東通原子力発電所
基準地震動策定のうち地下構造の評価について
(コメント回答)

令和2年6月4日
東北電力株式会社

審査会合におけるコメント

### (5) 岩盤分類[岩盤分類図(鉛直断面(A-A' 断面))]

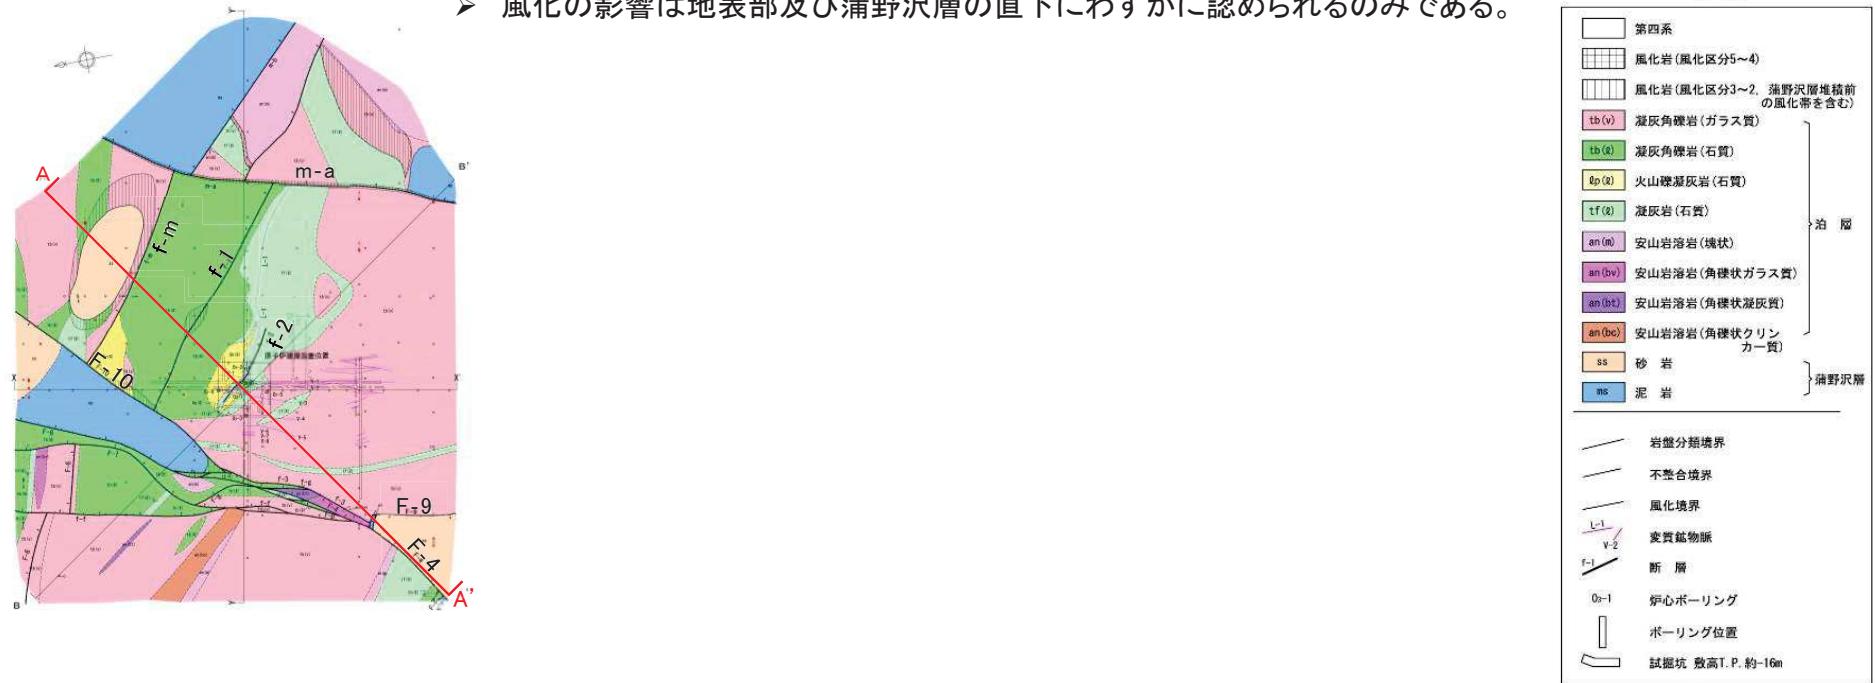
S146

- 原子炉建屋基礎地盤の岩盤分類は、概ね水平な成層構造をなす。
- 風化の影響は地表部及び蒲野沢層の直下にわずかに認められるのみである。

### (6) 岩盤分類[岩盤分類図(鉛直断面(B-B' 断面))]

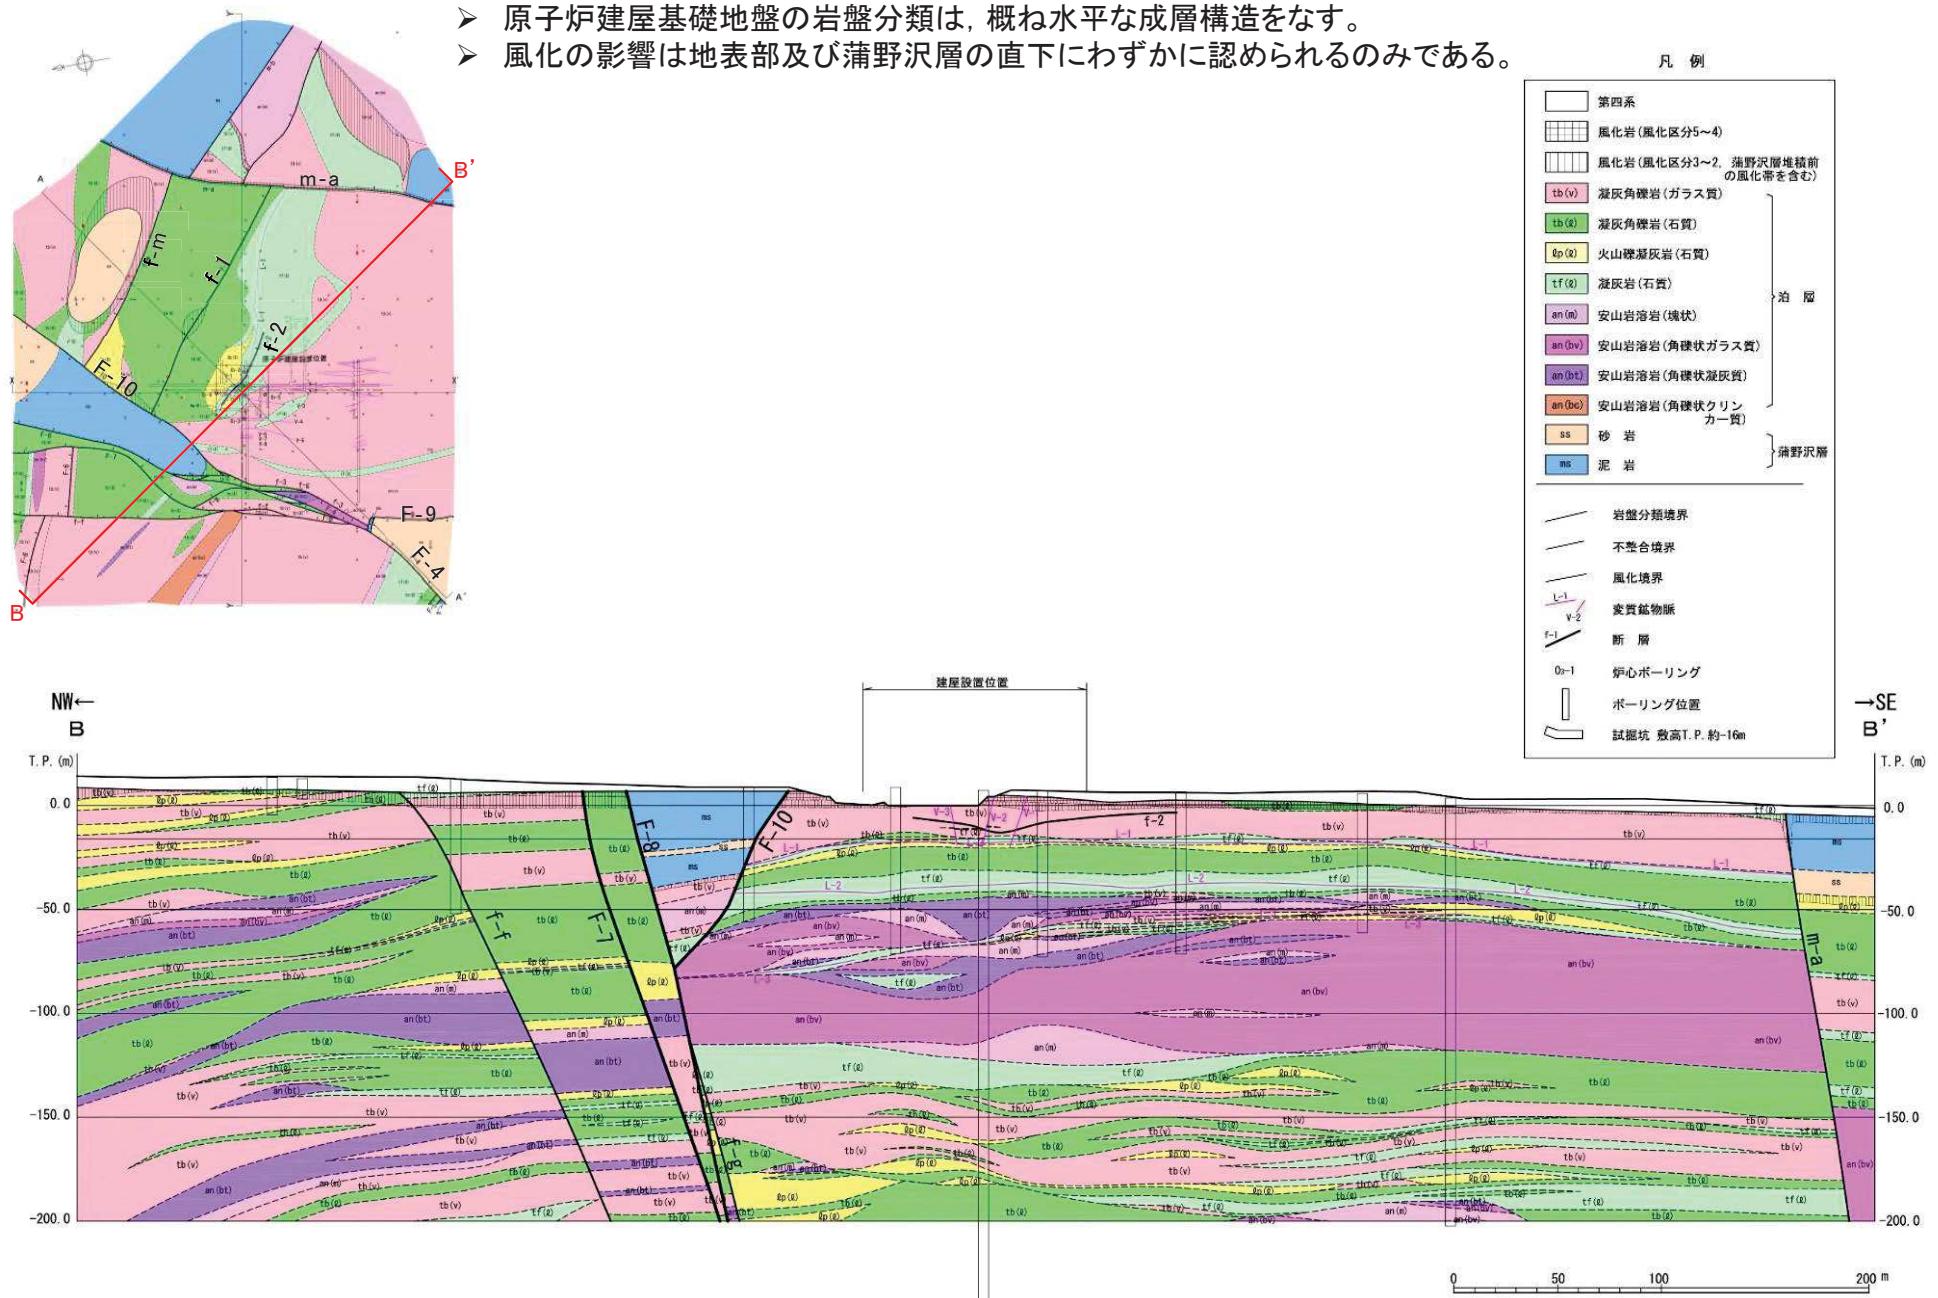
S146

- 原子炉建屋基礎地盤の岩盤分類は、概ね水平な成層構造をなす。
- 風化の影響は地表部及び蒲野沢層の直下にわずかに認められるのみである。

### (8) 岩盤分類(原子炉建屋設置位置付近の風化状況(X-X'断面))

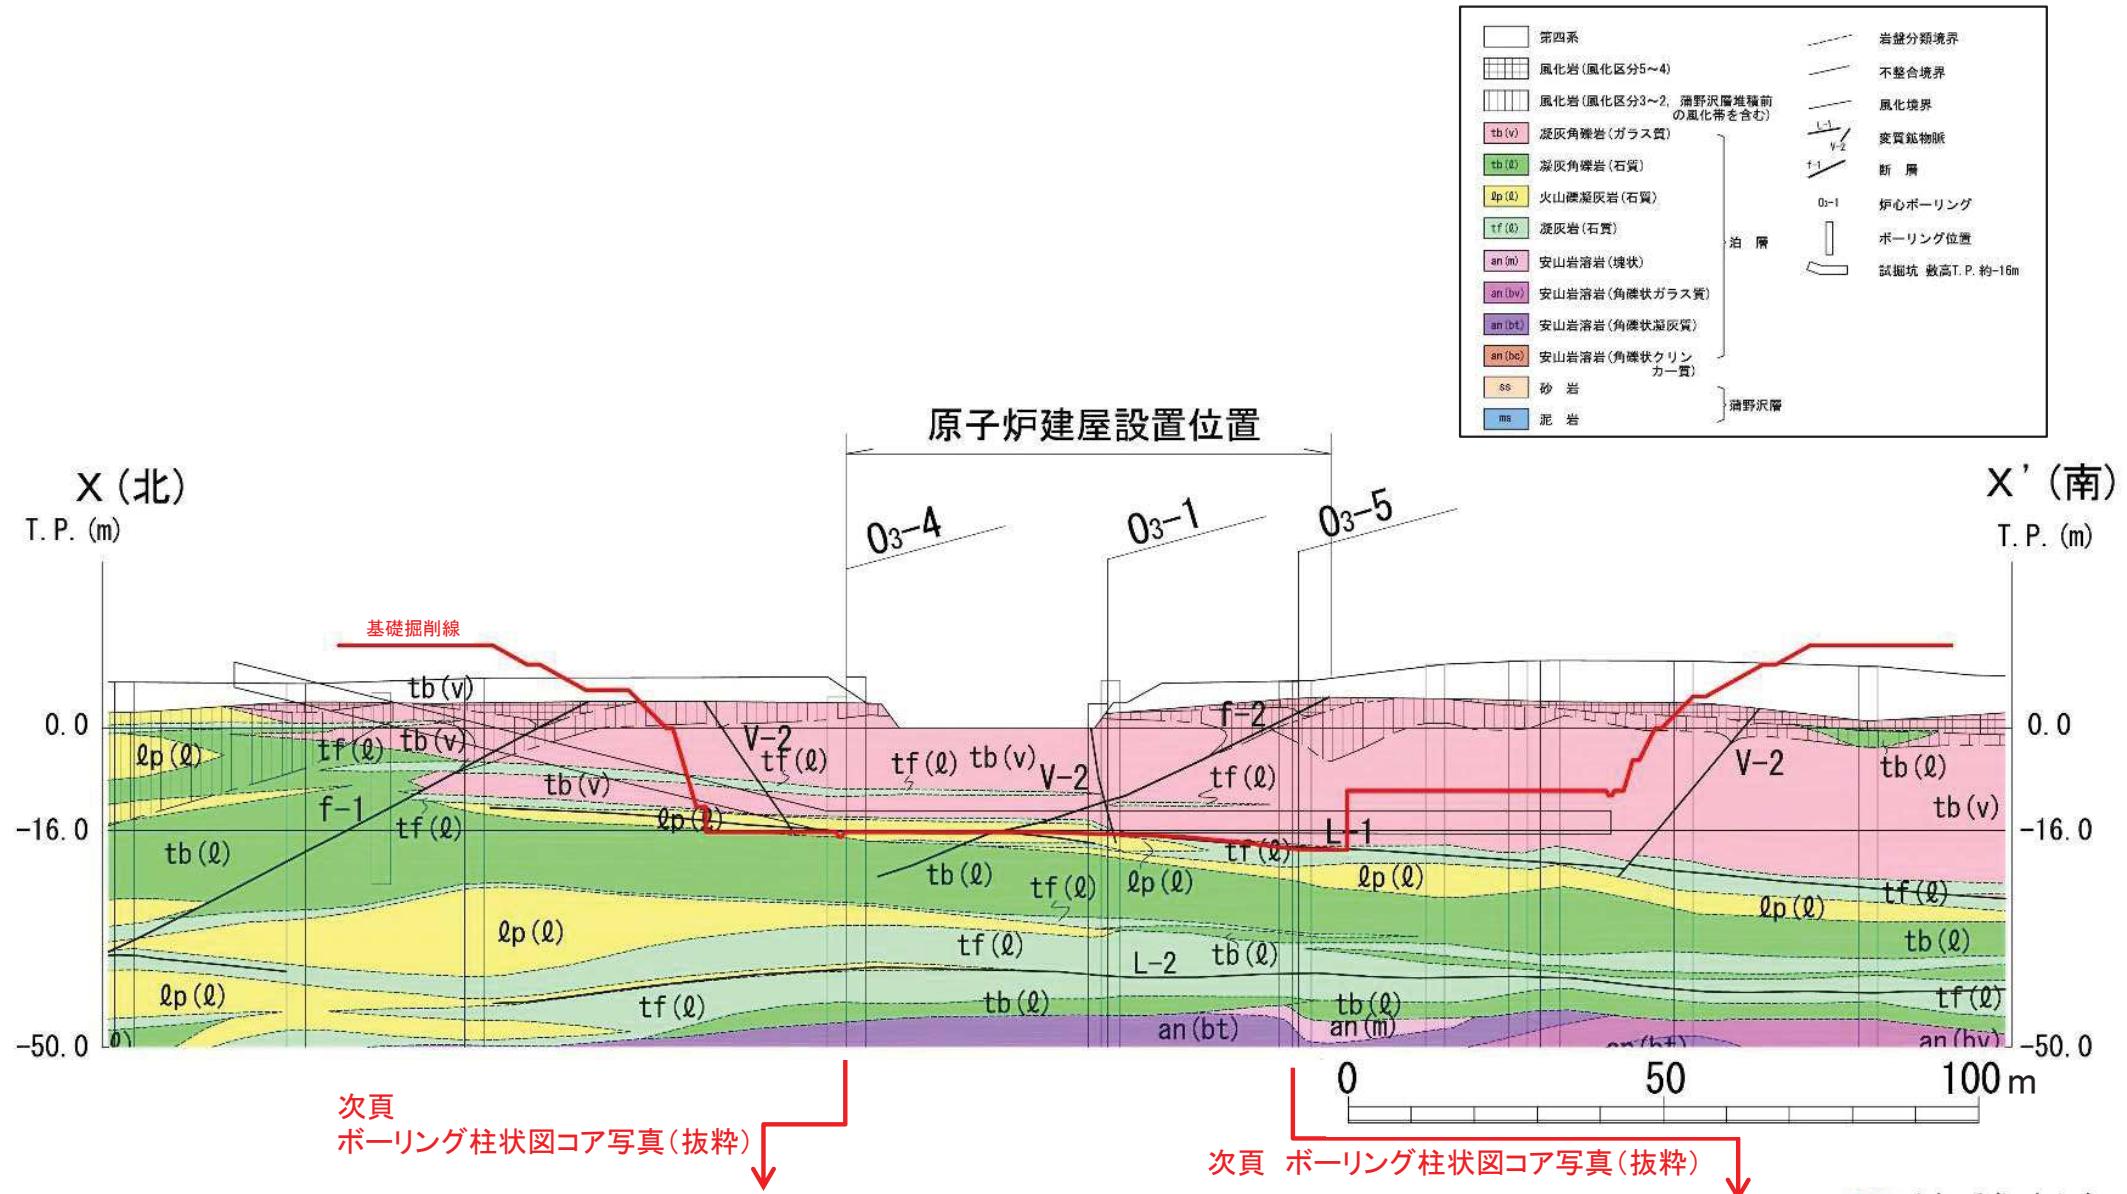
S147

- ▶ 原子炉建屋設置位置付近の岩盤は、泊層の表層部には風化が認められるものの、原子炉建屋が設置される深さ(T.P.-16.3m)の岩盤は新鮮であり、著しい風化は認められない。

### (11) 岩盤分類(原子炉建屋設置位置付近の風化状況(Y-Y' 断面))

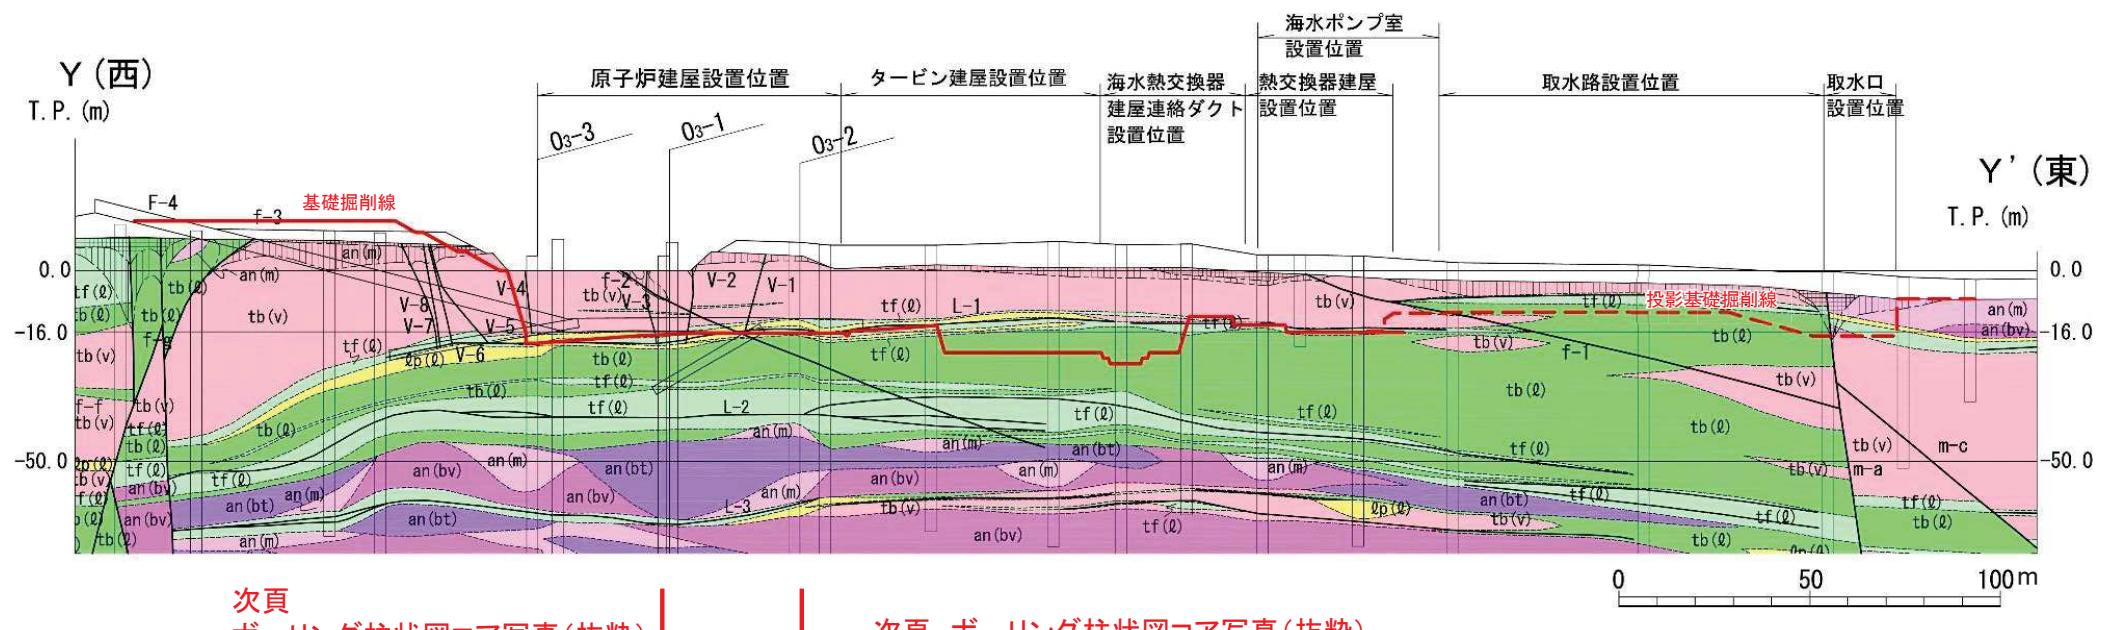
S147

- 原子炉建屋設置位置付近の岩盤は、泊層の表層部には風化が認められるものの、原子炉建屋が設置される深さ(T.P.-16.3m)の岩盤は新鮮であり、著しい風化は認められない。

## (14) 速度層構造(原子炉建屋付近のPS検層結果) X-X' 断面

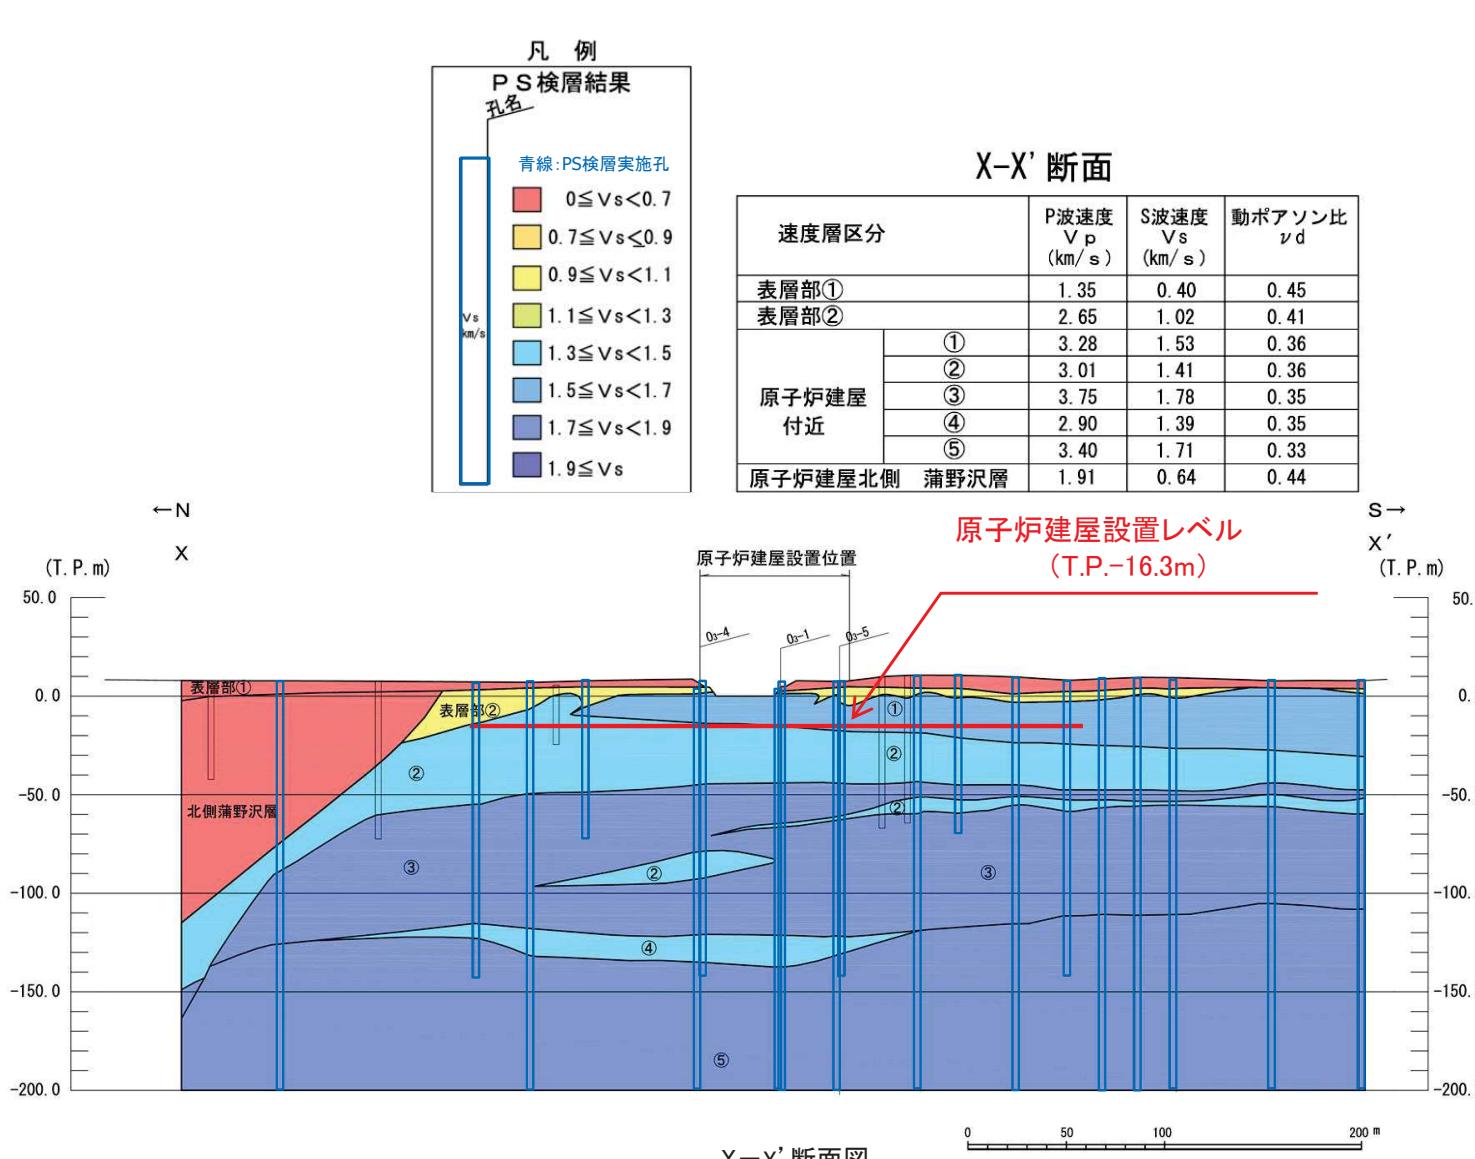
S145

- 原子炉建屋基礎地盤の速度層構造については、概ね水平な成層構造をなす5層に区分され、著しい高低差は認められない。
- 原子炉建屋付近の岩盤は、 $V_s =$ 約1.4km/s以上の硬質な岩盤からなる。
